***Parc Départemental d'Olhain
Gestion des eaux pluviales***

**Dossier d'Autorisation Loi sur l'Eau
Code de l'environnement (L.214-1 à L.214-6)**

Note complémentaire n°2

Septembre 2016

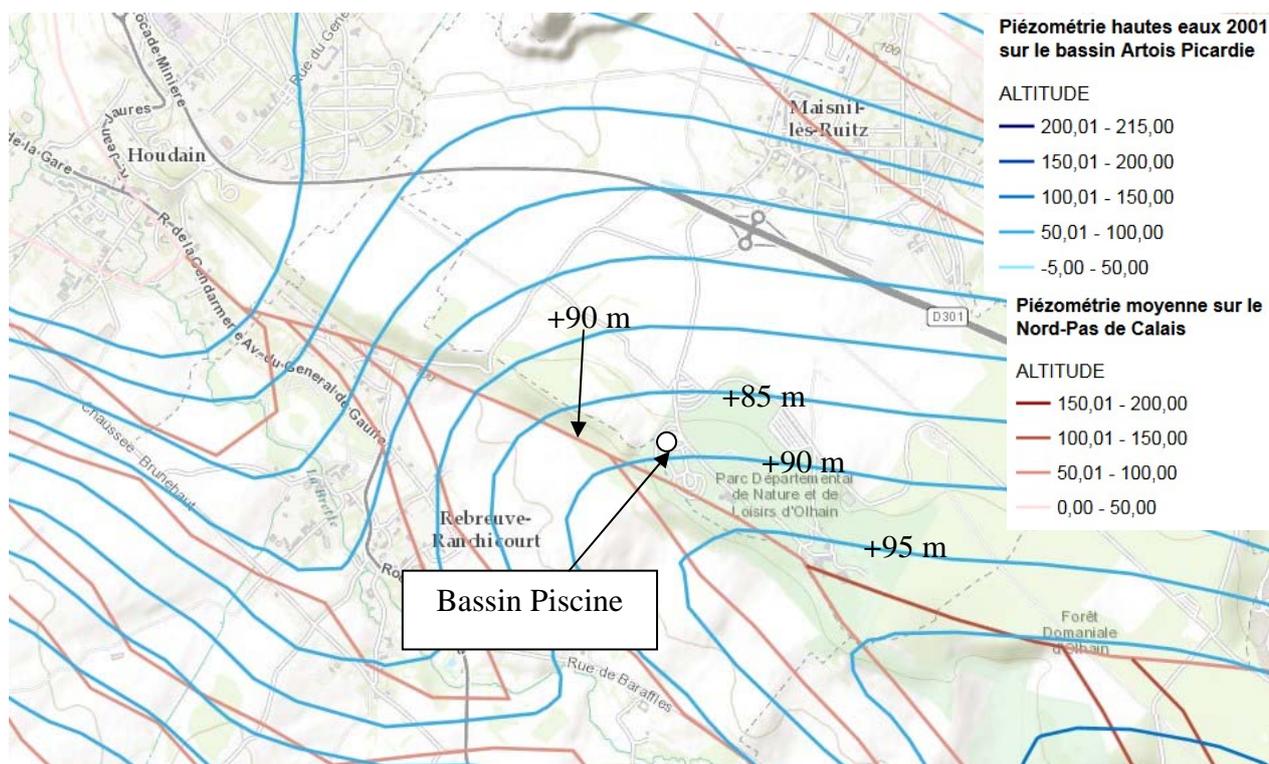
Remarque n°3 : Caractéristiques hydrodynamique du terrain au droit du bassin « piscine ».

Les caractéristiques hydrodynamiques du terrain au droit du bassin d'infiltration sont les suivantes :

Épaisseur de la couche superficielle du sol :

- ☞ Terre végétale limoneuse et/ou remblais argilo-craieus marron sur une épaisseur comprise entre 0,20 m et 0,80 m.
- ☞ Limon craieus à argilo-craieus marron à beige à craie très altérée limoneuse jusqu'à une profondeur constatée comprise entre 0,20 m et 1,30 m.
- ☞ Craie altérée beige à blanche au-delà et devenant de plus en plus compacte avec la profondeur (arrêt des sondages à 7 à 15m de profondeur).

L'épaisseur de la couche superficielle au-dessus du substrat craieus est inférieure à 1,50 mètre.
